Høringssvar fra Nørrebro Lokaludvalg vedr. høring om Projektforslag for Helhedsplan for De Gamles By

Sagsnr.
2014-0196512

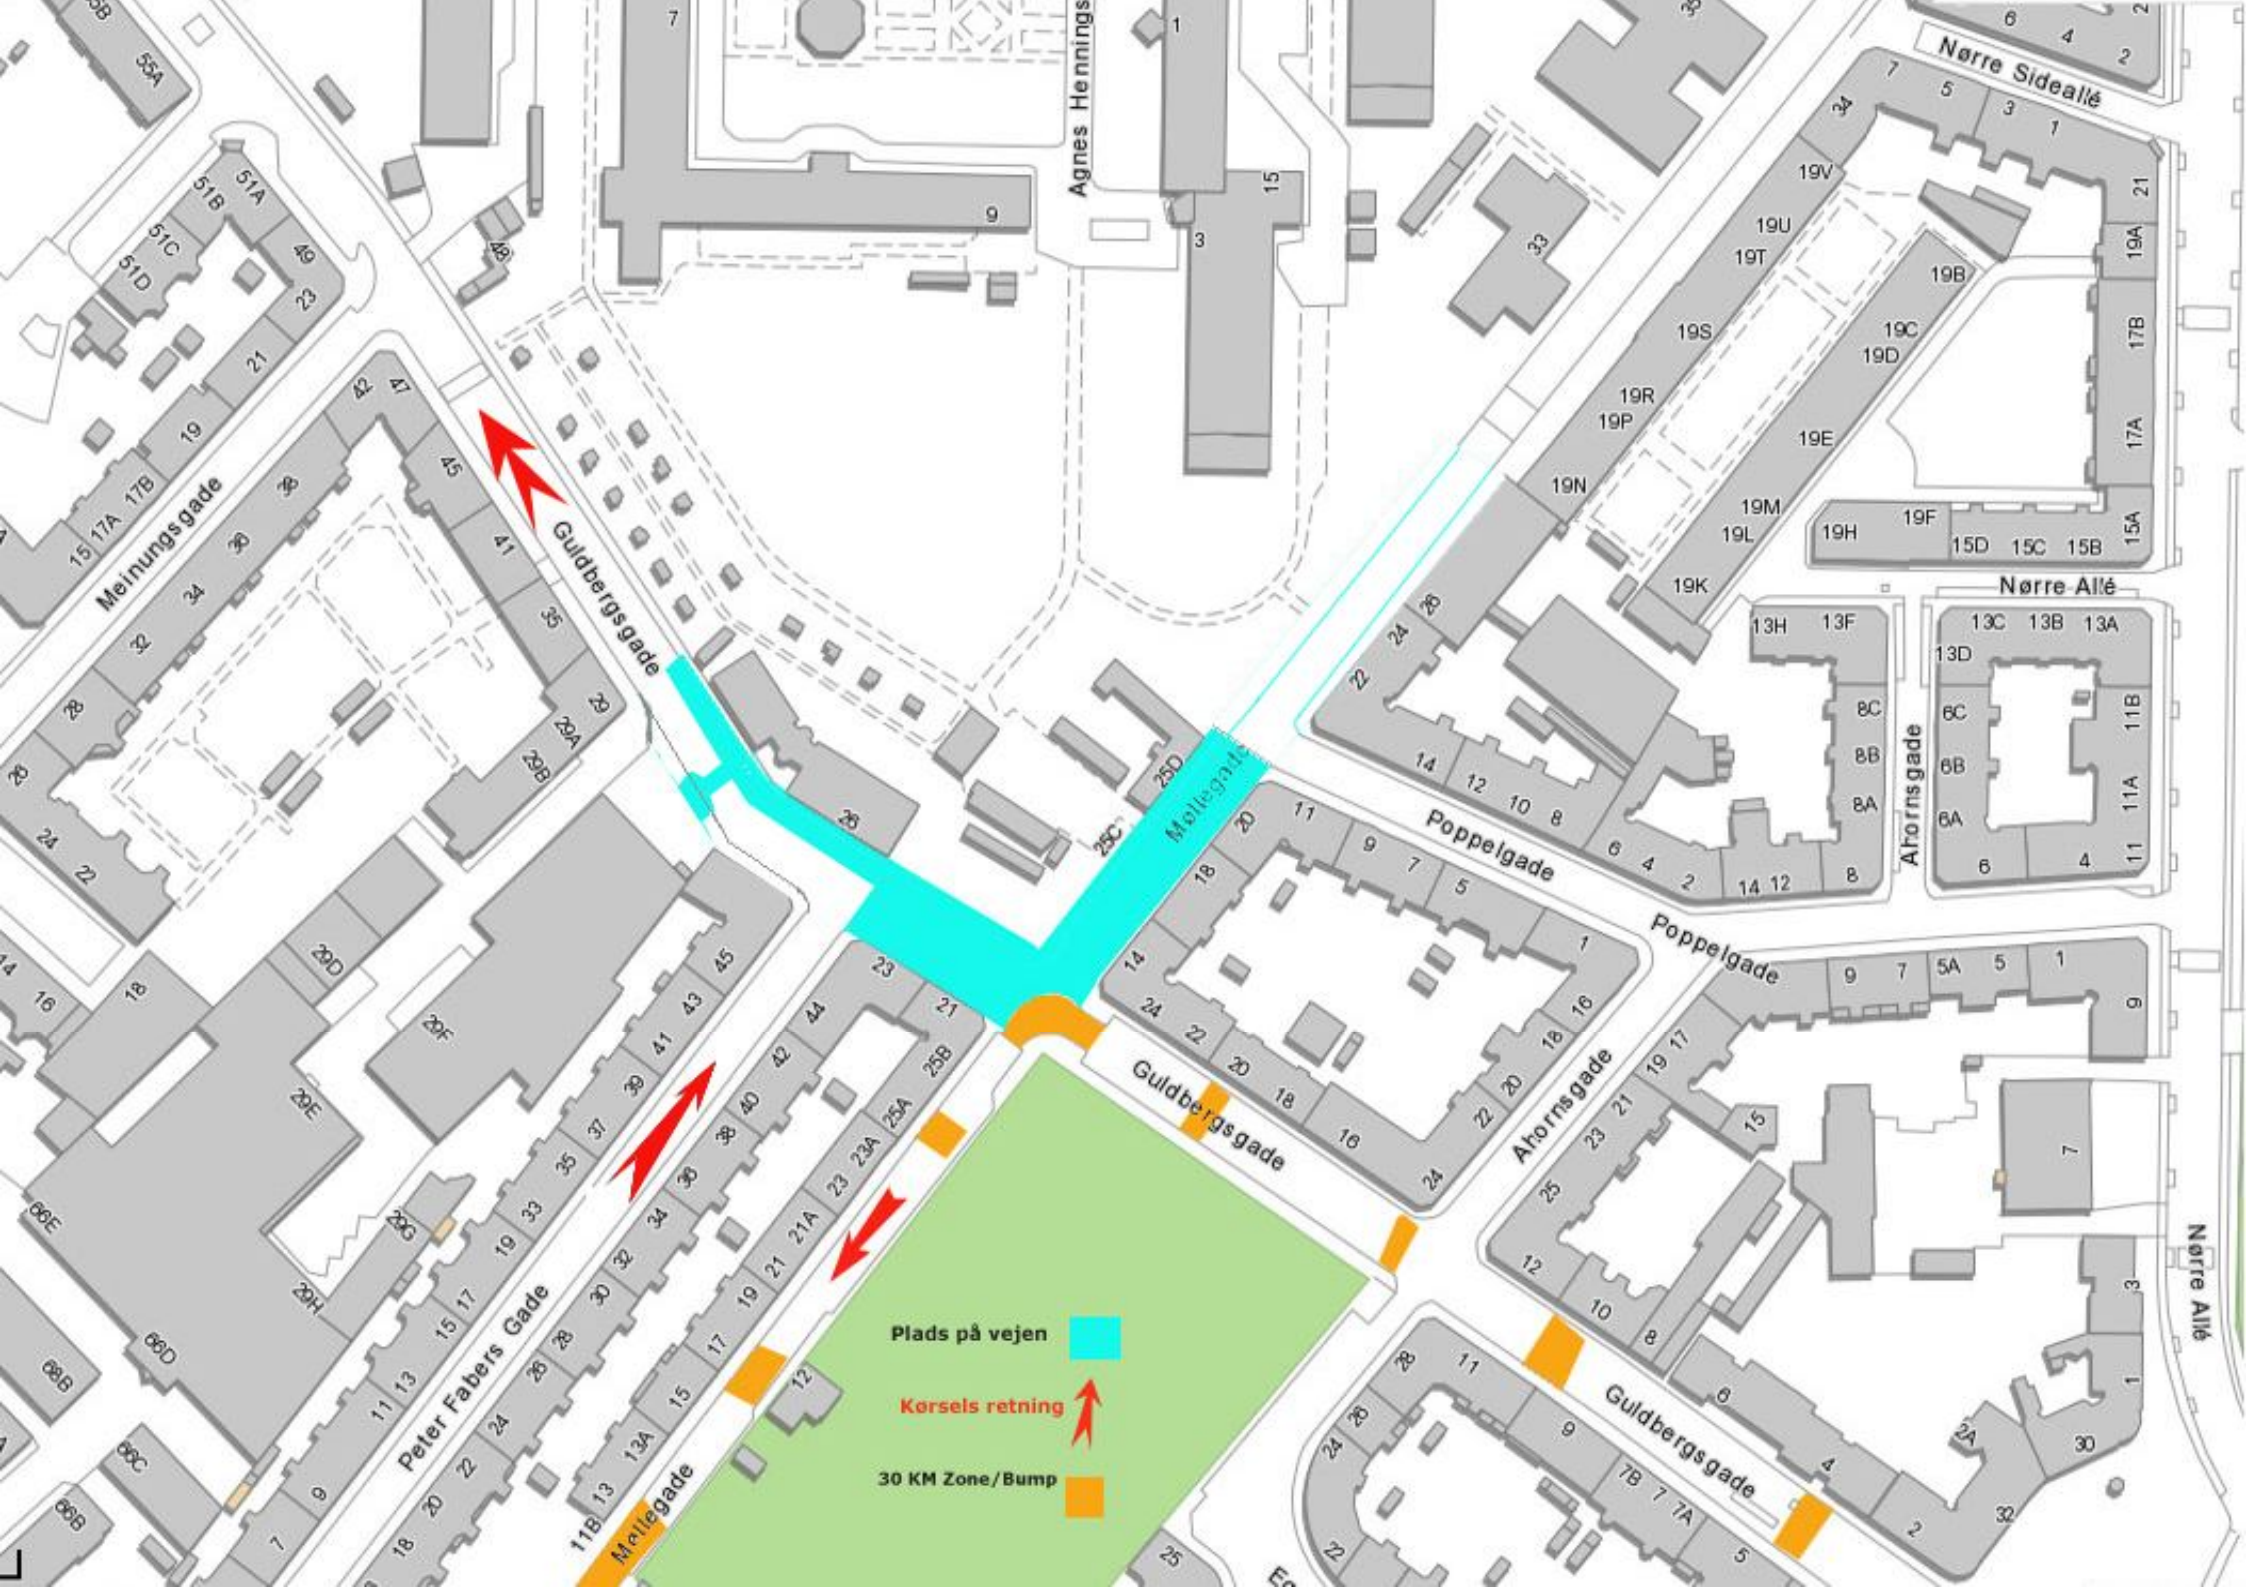
Nørrebro Lokaludvalg fastholder, at udvalgets forslag (fra 2013) om at lukke for biltrafik fra Møllegade (Nord) mod Guldbergsgade fortsat ville være den bedste løsning på trafikproblematikken i Guldbergsgade-kvarteret (se det vedhæftede kort), som fortsat synes kaotisk for kvarterets beboere, ung som gammel, fodgænger, rollator-kører og cyklist. Den løsning ville samtidig spare de penge, der nu tænkes anvendt til trafik-initiativerne i Helhedsplanen (modstrømscykelsti m.v.), samt give mere plads – i form af det eksisterende vejareal – til en udvidet hjørneplads til glæde og gavn for alle aldersgrupper.

Plads på vejen

Kørsels retning

30 KM Zone/Bump
